ANALYSE WATERHUISHOUDING HOOGLATEM

EINDEVALUATIE NA OPTIMALISATIEWERKEN

16 SEPTEMBER 2010

IN OPDRACHT VAN
HOOGLATEM NV

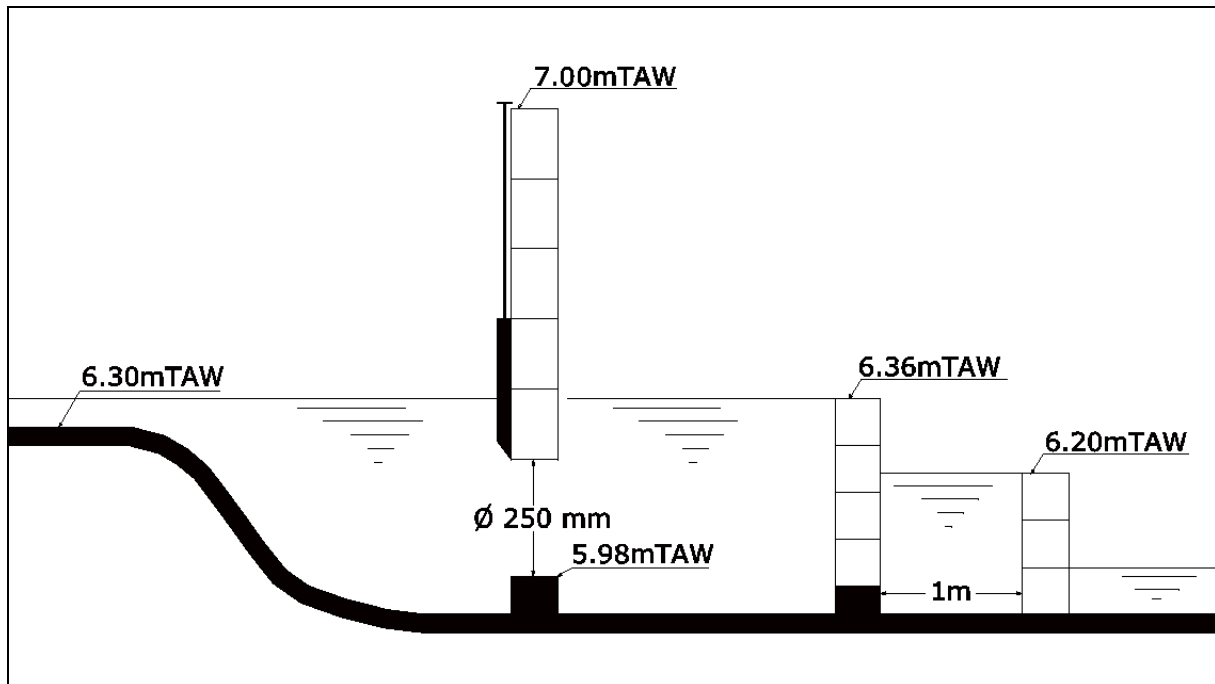
- Terugslagkleppen in de Oosterdijk
- Doorvoeropening met afsluiter in de Westerdijk

Deze optimalisatiewerken hadden tot doel om het aantal manuele ingrepen te minimaliseren en zo de risico's op wateroverlast door laattijdig ingrijpen te verminderen.
